**Avis d'hydrogéologue agréé portant sur la protection
des puits de Lamarche alimentant la commune de Lamarche sur Saône**

Sébastien LIBOZ
8, rue de la Bergère
25440 CHENECEY BUILLO
liboz.sebastien@wanadoo.fr
06 61 77 55 67

Août 2010

A la demande des services de la DDASS de la Côte d'Or, l'hydrogéologue agréé coordinateur m'a officiellement désigné pour porter avis sur l'établissement des périmètres de protection autour des deux puits de captage exploités par la commune de Lamarche sur Saône pour ses besoins en eau potable.

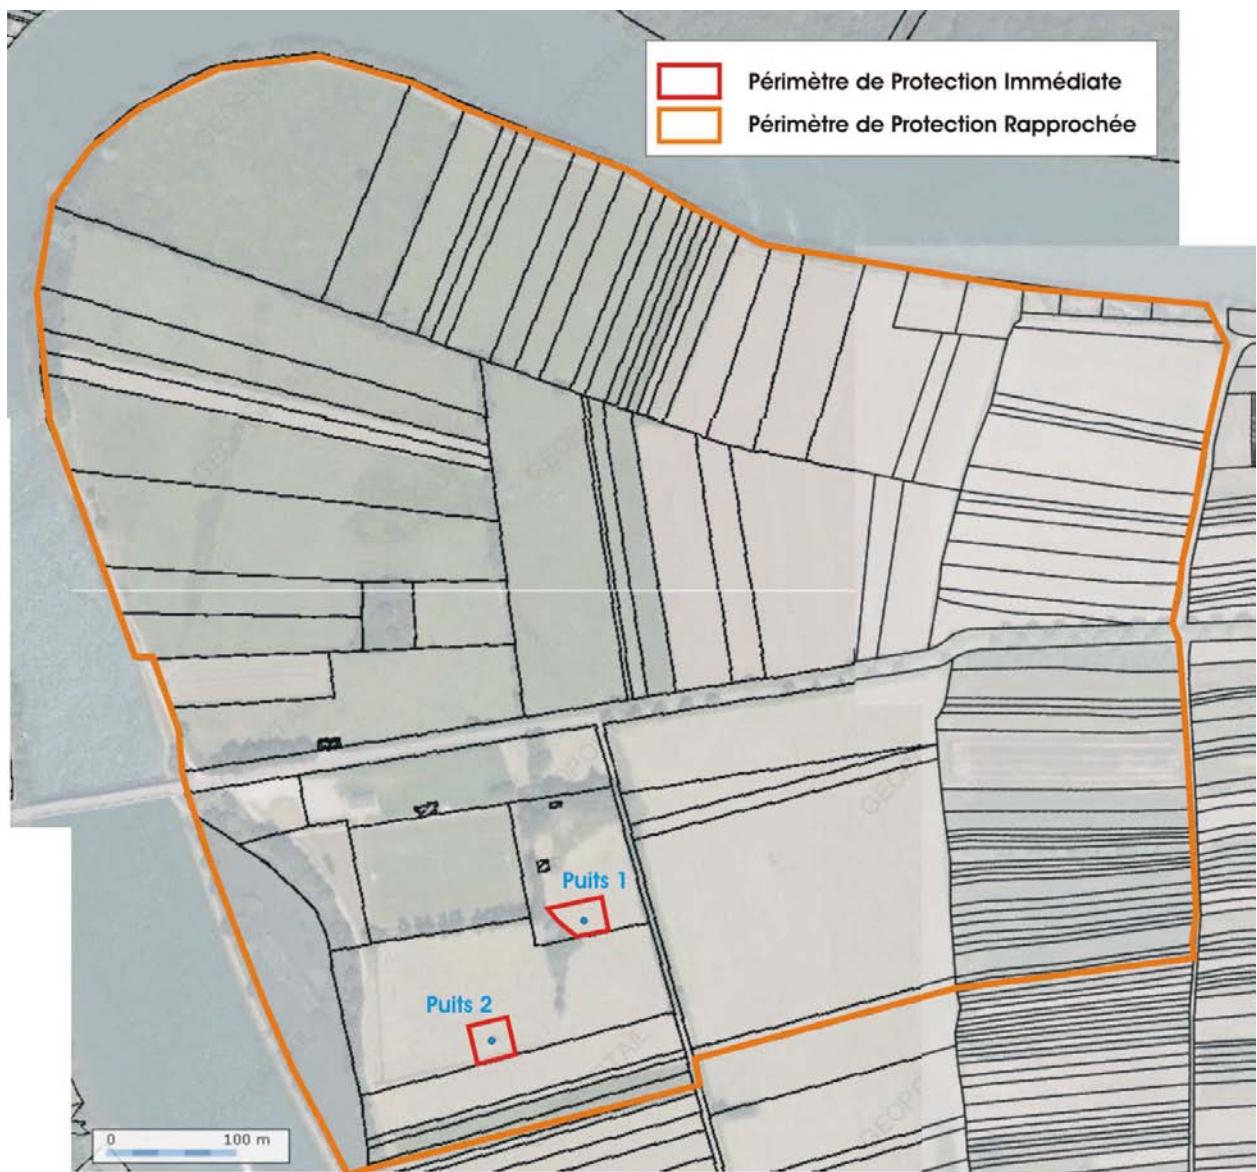
La zone de protection immédiate autour du puits n°1 formera une zone sub-rectangulaire limitée à l'ouest par le secteur boisé et au sud par la limite de parcelle. Il sera prolongé vers l'est de manière à inclure l'ancien sondage de reconnaissance équipé en piézomètre. La limite nord, parallèle à la limite sud, sera éloignée d'au moins quinze mètres de l'ouvrage.

La zone de protection immédiate autour du puits n°2 formera un rectangle centré sur le puits distant de 15 m de l'ouvrage vers le nord, l'est et l'ouest (et intégrera par conséquent le piézomètre proche).

Vers le sud, il s'arrêtera au droit du fossé marquant la limite cadastrale soit à environ 10 m du puits.

Plan des périmètres de protection à l'échelle cadastrale

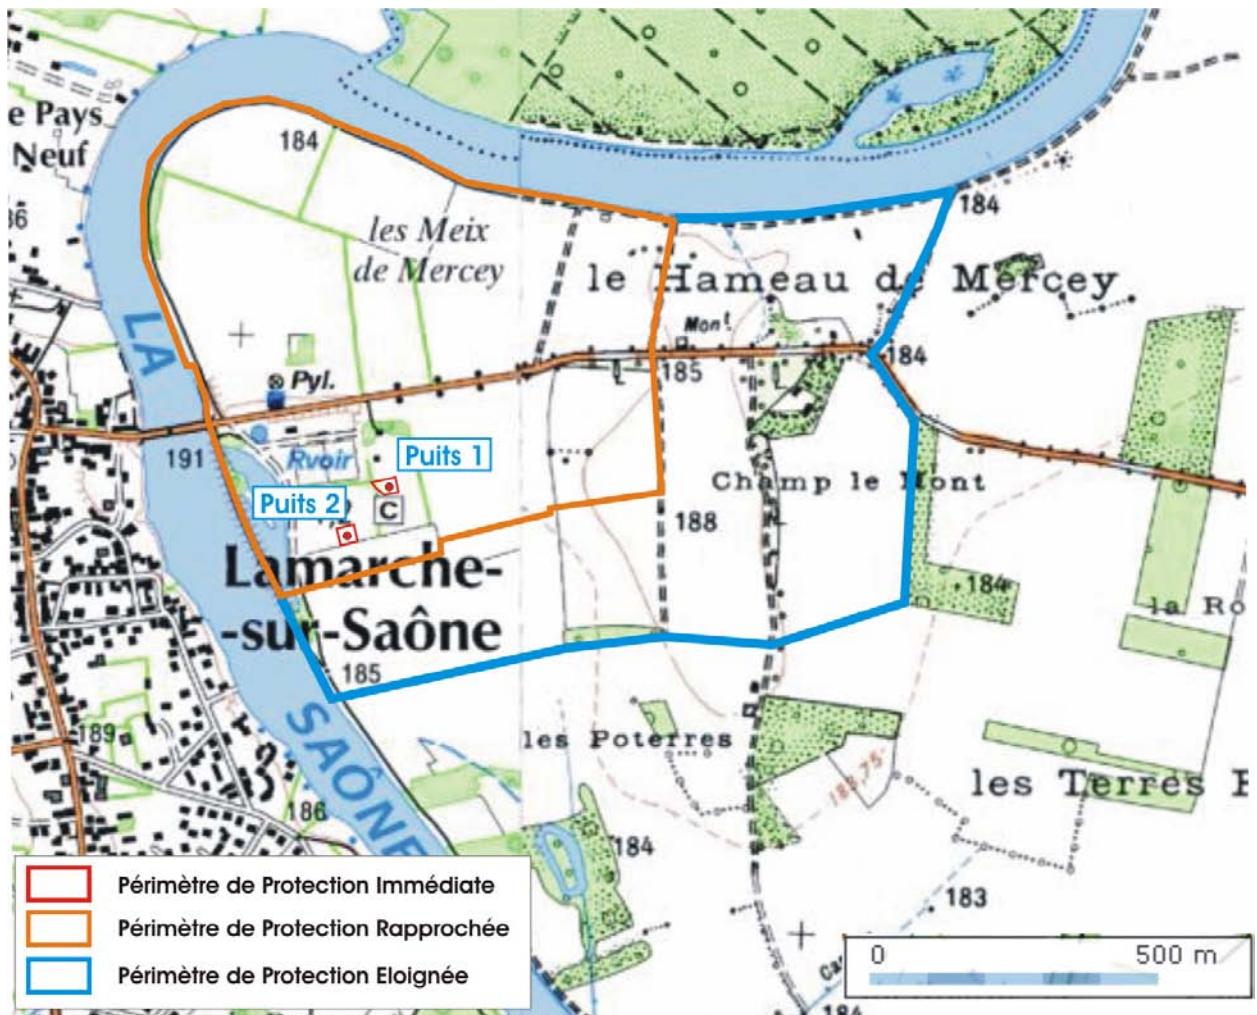
Ainsi, le périmètre de protection rapprochée sera limité à l'ouest et au nord par les rives de la Saône. Au sud, la limite sera étendue jusqu'à environ 70 m en aval du puits n°2 et rejoindra la limite Est en suivant l'orientation des contours cadastraux. La grande prairie bordant le site de captage à l'est sera évidemment incluse dans le périmètre rapproché ainsi que le secteur en zone de grande cultures située au nord de la RD116, jusqu'à la Saône.

Les contours du périmètre de protection rapprochée sont volontairement importants en direction de l'Est afin d'inclure les zones de prairies et de cultures situées entre le champ captant et les parcelles du « Champ le Mont » en raison de l'incertitude demeurant sur le sens d'écoulement de la nappe et ce notamment vis-à-vis des apports potentiel par le secteur Est du vaste remplissage alluviale.
